## 主な補正内容について

1. 川内原子力発電所の特定重大事故等対処施設の工事計画認可申請については、「原子炉補助建屋等に設置する設備」、「新たに設置する建屋等」、「新たに設置する設備等」の3つに分割しています。

### 特定重大事故等対処施設の概要図

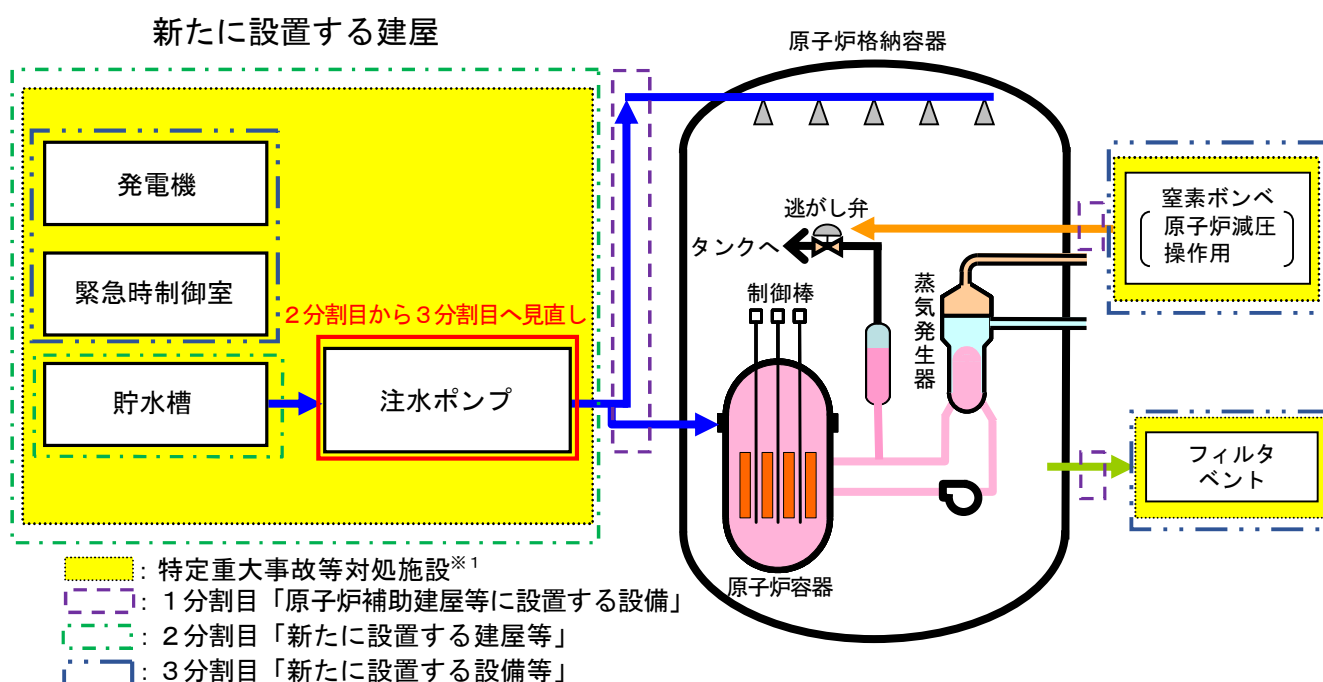
今回、2分割目で申請していた注水ポンプ等の一部設備を、3分割目での申請へ見直します。

【今回の補正内容（申請時期見直し）】

■: 2分割目から3分割目へ見直し
